DODATEČNÉ INFORMACE K ZADÁVACÍM PODMÍNKÁM Č. 3 ZE DNE 24.5.2013
--

Výběr dodavatele chladicího systému datového centra v budově Magistrátu města Chomutova ve Zborovské ulici č.p. 4602

Refrigerant scheme for GES units

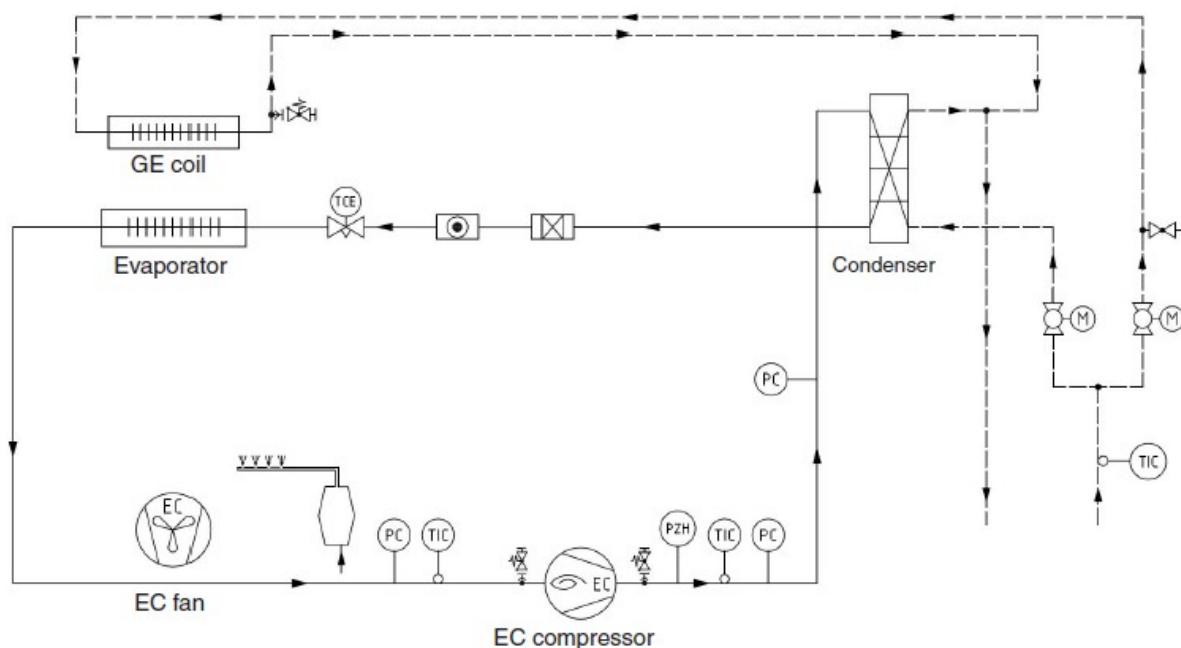
4. Je možno použít systém se suchými chladiči na střeše a kompresorovým okruhem i vodním výměníkem v mezirackových jednotkách STULZ GES ? Tento systém je daleko úspornější, neboť umožňuje částečné využití volného chlazení do cca 20°C venkovní teploty a úspory činí oproti chillerům s freecoolingem v našich klimatických podmínkách cca 50 % elektrické energie při téměř stejných investičních nákladech.

Ne, je nutno dodržet technologii požadovanou v zadání.
